改善箇所説明図

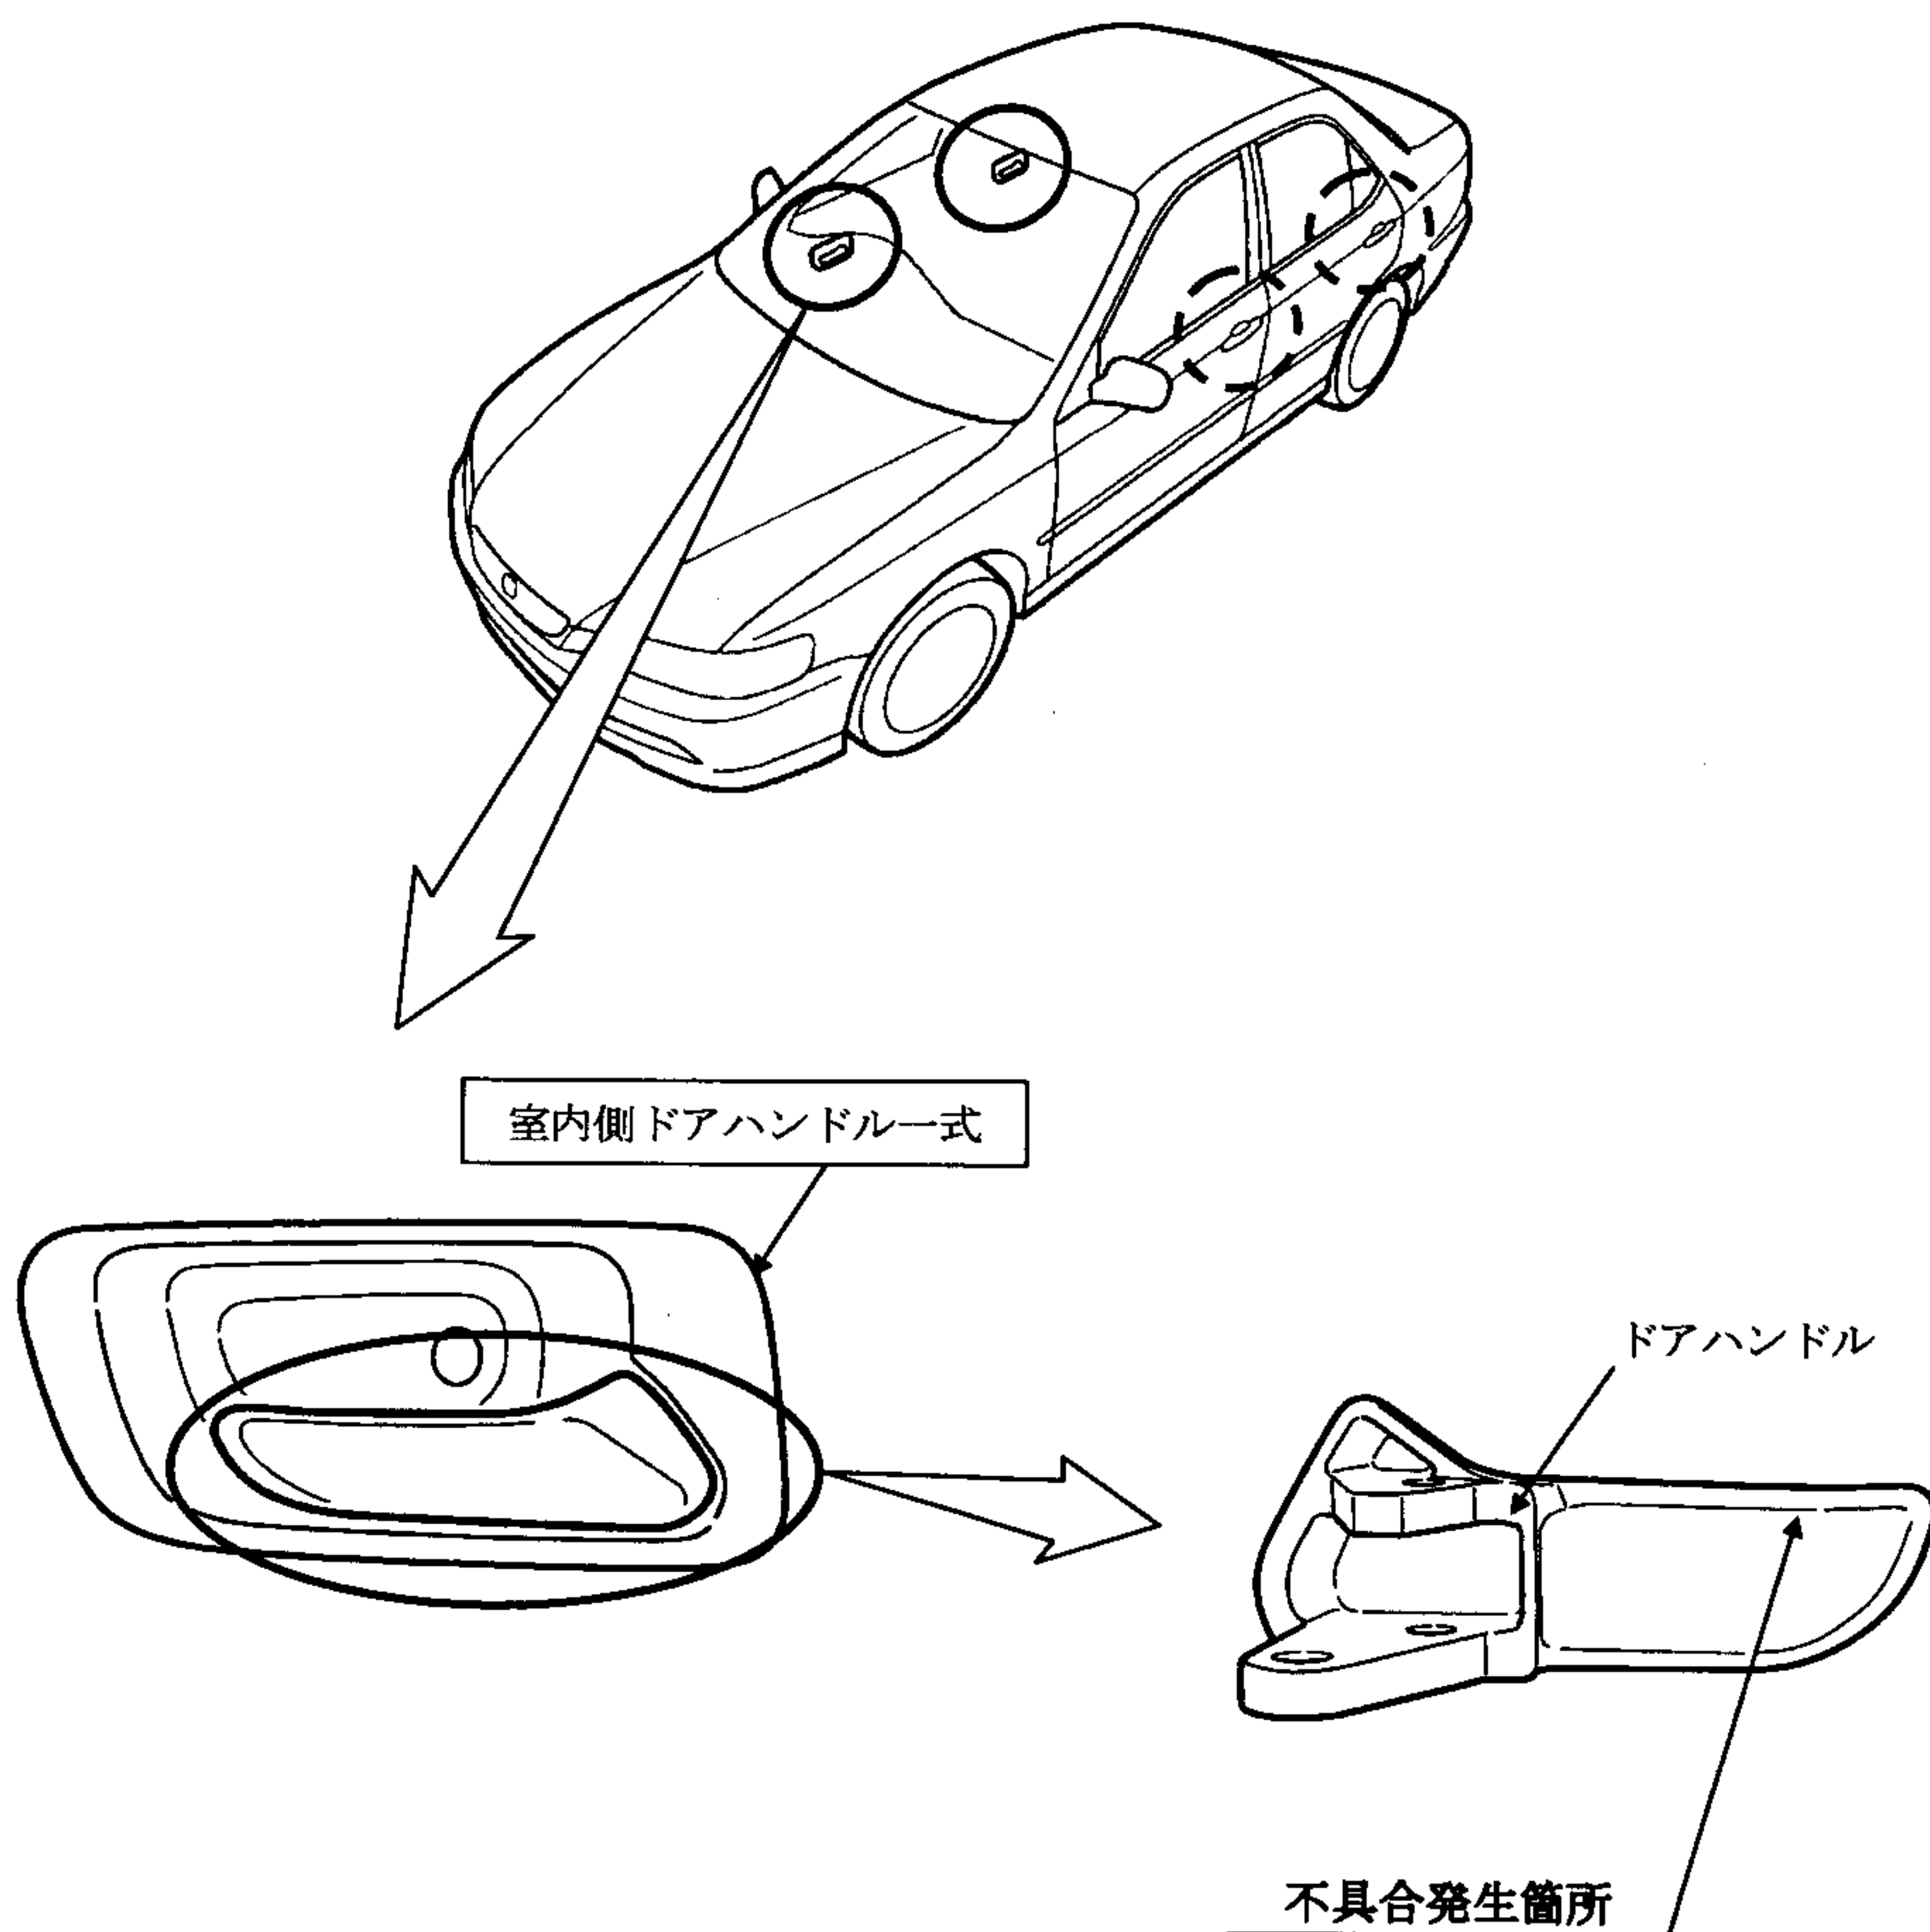
乗車装置の室内側ドアハンドルにおいて、メッキ前処理工程での製造が不適切なため、メッキ層と樹脂の間にメッキ処理液が残留したものがあり、そのままの状態で使用を続けると、残留した処理液が樹脂を溶解し剥離させてメッキが剥がれ、最悪の場合、ドアハンドル操作時に指を負傷するおそれがある。

改善の内容：全車両、全ての室内側ドアハンドル一式を良品に交換する。

識別：助手席側フロントドアチェッカの上側取付ボルトに黄色ペイントを塗布する。
